## Nota zienswijzen bestemmingsplan Woningbouw hoek Rijksstraatweg/Lagendijk

## **Wijzigingen bestemmingsplan naar aanleiding zienswijzen**

Figuur 2 Gewijzigde verbeelding voor vaststelling

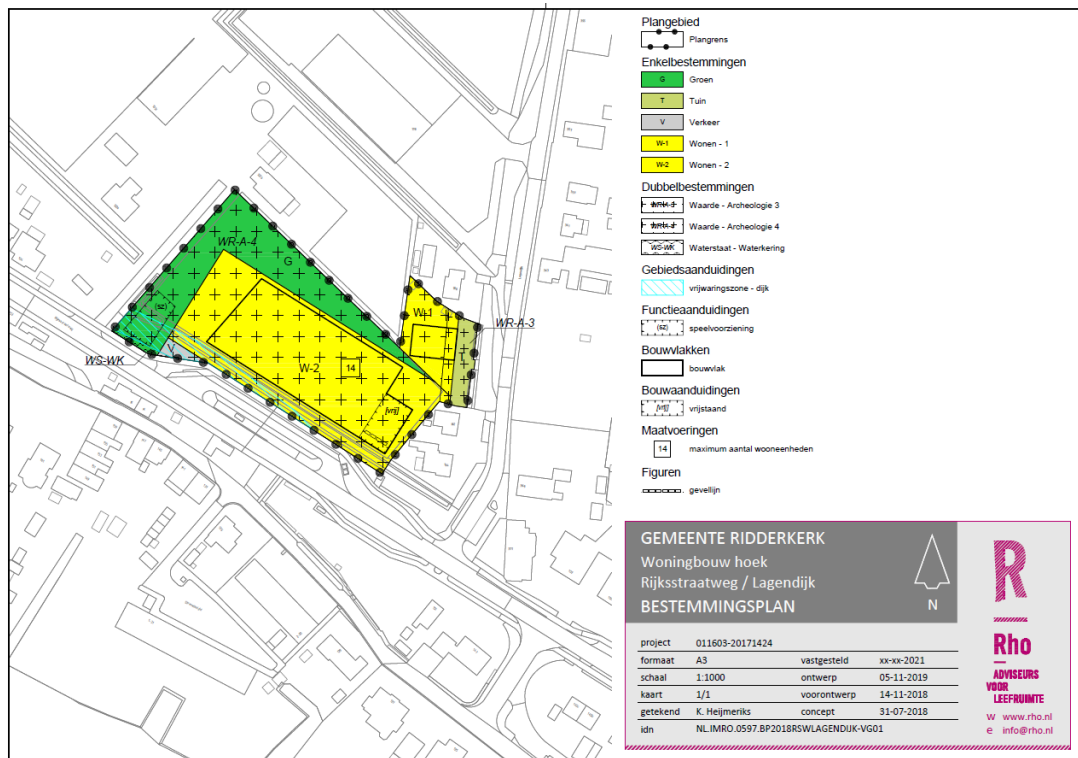
- Bouwvlak Wonen – 1 is vergroot; (*ambtshalve wijziging*)
- Bouwvlak Wonen – 2 is verkleind; (*zienswijze*)
- Aanduiding 'vrijstaand' en voorgevelrooilijn zijn opgenomen voor de vrijstaande woning in 'Wonen – 2'; (*zienswijze*)
- Een deel van het bestemmingsvlak Wonen – 2 is gewijzigd naar 'Groen'. In de bestemming Groen komen geen parkeerplaatsen; (*zienswijze*)
- Een deel van het bestemmingsvlak 'Verkeer' is gewijzigd naar 'Groen'. In de bestemming Groen komen geen parkeerplaatsen; (*zienswijze*)
- Er is een aanduiding 'speelvoorziening' opgenomen in de bestemming 'Groen' om aan te geven waar de speelvoorziening geplaatst kan worden. (*zienswijze*)

2. Groen – Naar aanleiding van zienswijze 1 sub d is de bestemming ‘Groen’ is toegevoegd aan de verbeelding en planregels om duidelijk te maken waar de groenzone en het water worden gerealiseerd. Het realiseren van water is binnen deze bestemming ook mogelijk. Het artikel ‘Groen’ is als nieuw artikel 3 opgenomen in de planregels de overige artikelen worden doorgenummerd.

3. Speeltuin - Op de verbeelding en in de planregels is de functieaanduiding ‘speelvoorziening’ opgenomen om aan te geven waar de speelvoorziening mag worden gerealiseerd, zoals in de beantwoording van zienswijze 1, sub f is vermeld. De bestemming ‘Verkeer’ is hiervoor licht gewijzigd, zodat de speelvoorziening geheel binnen de bestemming ‘Groen’ valt.

4. Parkeren – Naar aanleiding van zienswijze 1, sub c is het bestemmingsvlak van ‘Wonen – 2’ is verkleind waardoor nu duidelijker is waar eventuele parkeerplaatsen gerealiseerd mogen worden. Dit houdt in dat buiten ‘Wonen – 2’ geen parkeerterreinen mogen worden gerealiseerd. Parkeervoorzieningen kunnen alleen binnen de bestemming ‘Wonen – 2’ worden gerealiseerd.

5. Aanpassing bouwvlak Wonen – 2 – In verband met de zienswijze over schaduwhinder (zienswijze 2 sub i en zienswijze 3 sub a) en het borgen van de uitkomsten van de bezonningsstudie is besloten het bouwvlak voor ‘Wonen – 2’ aan te passen, zodat duidelijk blijkt dat in de noordoostelijke hoek geen hoofdgebouw kan worden gerealiseerd. Voor de vrijstaande woning binnen dit bouwvlak is hiervoor de aanduiding ‘vrijstaand’ en de aanduiding ‘gevellijn’ opgenomen om aan te geven waar het hoofdgebouw gerealiseerd dient te worden. Ook is het begrip ‘voorgevelrooilijn’ gedefinieerd in artikel 1 – begrippen.
